GEMEINDE SCHWENDI

III) Ergebnisse aus der frühzeitigen Öffentlichkeits- und Behördenbeteiligung sowie deren Abwägung, Stellungnahme und Beurteilung

zum Bebauungsplan und den örtlichen Bauvorschriften „Rauhhalde Nord“, Hörenhausen

Fassung vom: 01.07.2024

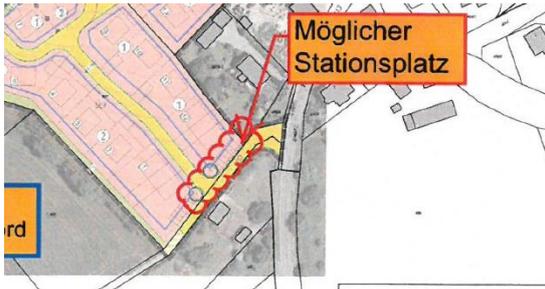
Da momentan noch kein Zusammenschluss zwischen den Baugebieten „Grüner Weg Nord“ und „Rauhhalde Nord“ geplant ist, muss die Stromversorgung über die Hofäckerstraße hergestellt werden. Dafür muss von uns eine Kabelverlegung ab der Hofäckerstraße in das geplante Baugebiet „Rauhhalde Nord“ durchgeführt werden.

Des Weiteren ist für eine langfristig sichere Stromversorgung eine Stationsplatzreservierung vorgesehen. Der mögliche Standort ist im beigefügten Plan eingezeichnet. Für die Umspannstation ist der minimale Stationsplatz von 4,5m x 4,5m vorzuhalten.

Wird zur Kenntnis genommen und beachtet.

Die Anforderungen werden im Rahmen der Erschließungsplanung berücksichtigt.

Wird berücksichtigt.

Ein Standort für eine Umspannstation wird festgesetzt.
